Tegucigalpa, MDC.  
29 de junio de 2015

ABN-738/2015

Señores  
**OFERENTES LICITACIÓN PÚBLICA No.08/2015**  
Ciudad

En relación a las consultas formuladas sobre la Licitación Pública No.08/2015, "Contratación del suministro, instalación, configuración del equipamiento y montaje del centro de cómputo certificado Tier III; la solución de software del Sistema de Gestión de Servicios de Tecnologías de Información (SGSTI), así como los servidores para la implementación de dicho sistema y switches y componentes de conectividad para fibra óptica"; a continuación se detallan las respuestas:

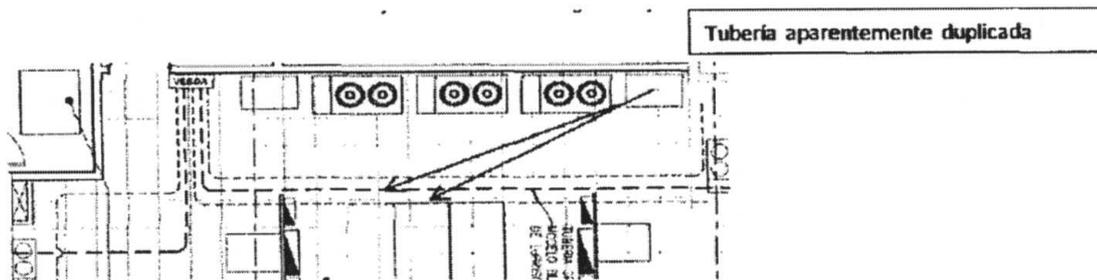
Con referencia al Formulario de Listas de Precios mostrado en la página 55 de los documentos de licitación, se indica la columna "Costo mensual Total", favor detallar la información a incluir en dicha columna.

Se pueden detallar con los costos mensuales de la implementación de los sistemas del lote 1, en base a los avances y adquisiciones del proyecto, considerando la estructura de pagos establecida en el pliego de condiciones; referencia: Sección VIII. Condiciones Especiales del Contrato (CEC), CGC 15.1 Financiamiento y forma de pago, página 241.

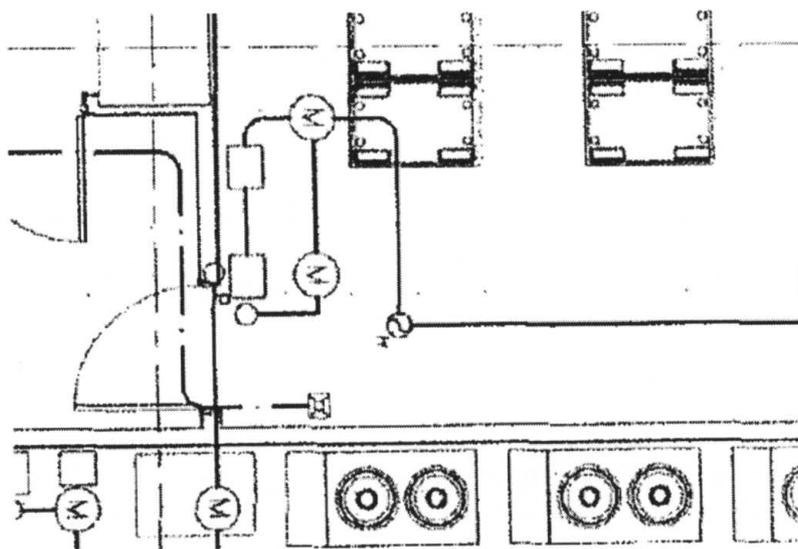
En el plano: Planta de detección de humo general, H100-0 (ver imagen abajo); área Sala Blanca, existe un cuadrado (señalizado en la imagen), ¿Favor indicar qué tipo de dispositivo es?

El dispositivo es una sirena.
